CONSEIL SCIENTIFIQUE RÉGIONAL DU PATRIMOINE NATUREL DES HAUTS-DE-FRANCE

AVIS n°2024-ESP-79

Demandeur :	Arcelor Mittal
Références Onagre :	Nom du projet : 59 - Arcelor Mittal : Parc à charbon Numéro du projet : 2024-10-14d-01484 Numéro de la demande : 2024-01484-011-001

Extrait du dossier technique : la situation du site de compensation

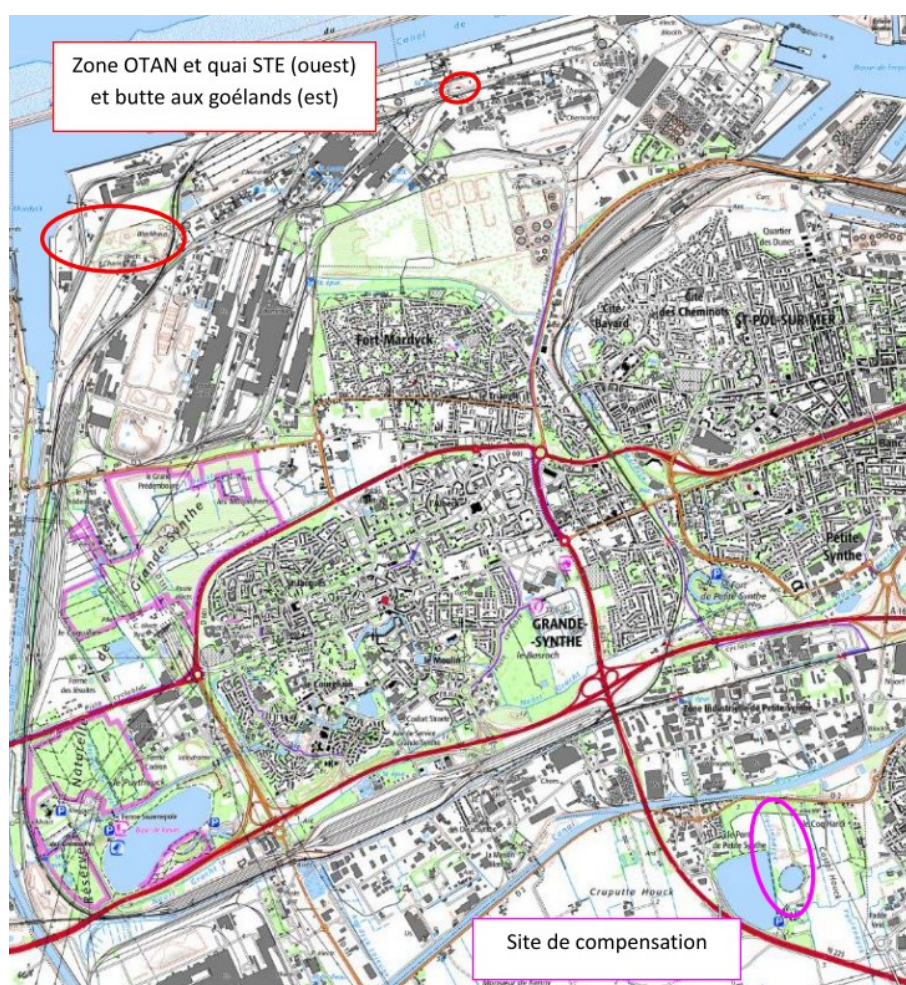
Remarque du CSRPN. Il ne s'agit pas ici d'une mesure compensatoire, car les espaces prairiaux/herbacés sont déjà présents ; le pétitionnaire cherche à y recréer une zone humide et d'y réinstaller ces habitats après travaux de terrassement. **Le CSRPN demande à ce que le gain de surface de gagnage pour les oiseaux soit expliquer.**

Remarque du CSRPN. Il est étonnant de voir que la gestion différenciée fortement développée par la CUD ne semblait pas s'appliquer à cet espace qui fait l'objet d'un plan de gestion (Biotope, 2020). **Le CSRPN demande à ce que le gain en fonctionnalité est à expliquer.**

Le dossier précise (*supra* MR4) que les 4 entités de la mesure de compensation seront clôturées.

Extrait du dossier technique : les 4 entités du site de compensation

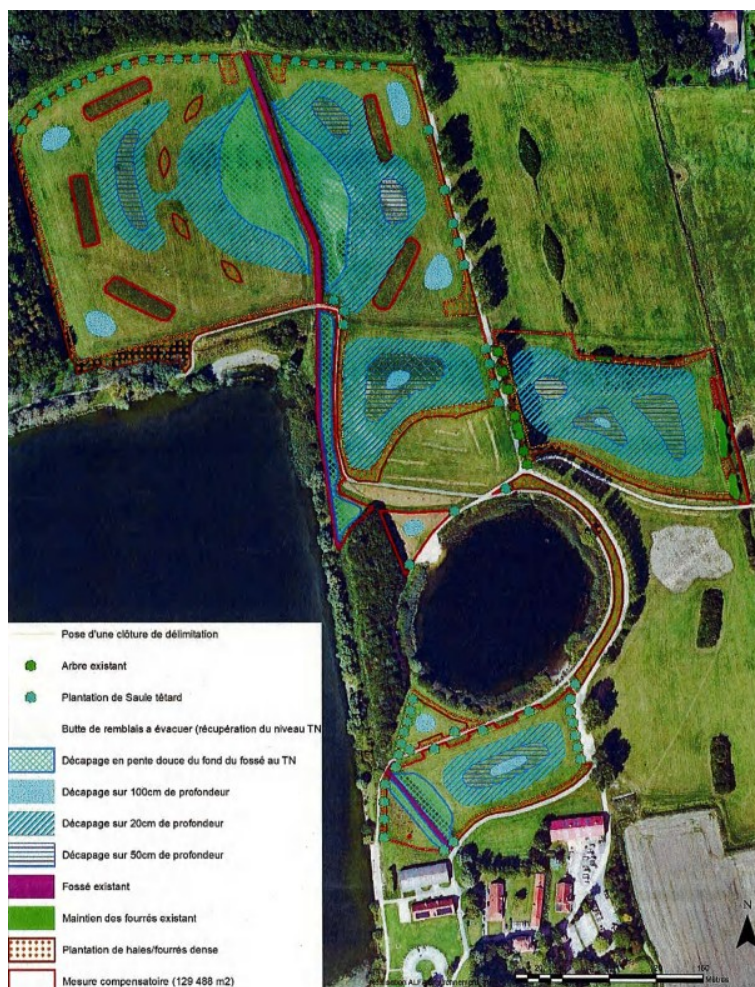
D'une part, il est étonnant qu'une mesure de compensation puisse en elle-même générer des impacts sur une espèce protégée présente, qui plus est une espèce végétale statique et d'autre part que cela concerne une espèce qui fait l'objet de la présente de demande de dérogation. Cette disposition ne va pas dans le sens de la réglementation. **Le CSRPN demande l'évitement de la destruction de l'espèce par la mesure compensatoire.**

Par ailleurs le CSRPN observe que les 42 pieds d'Ophrys abeille impactés seront transférés en lisière des 3 entités de compensation de forme triangulaire. Or, selon la carte de la flore, l'Ophrys abeille n'est actuellement pas présente spontanément sur ces 3 lieux, alors qu'elle est abondante ailleurs dans ce secteur. Le CSRPN s'interroge par conséquent sur l'intérêt d'entreprendre cette action si le milieu lui semble défavorable. Les prairies en question sont en outre qualifiées d'humides (critère sol) ce qui explique plausiblement leur absence.
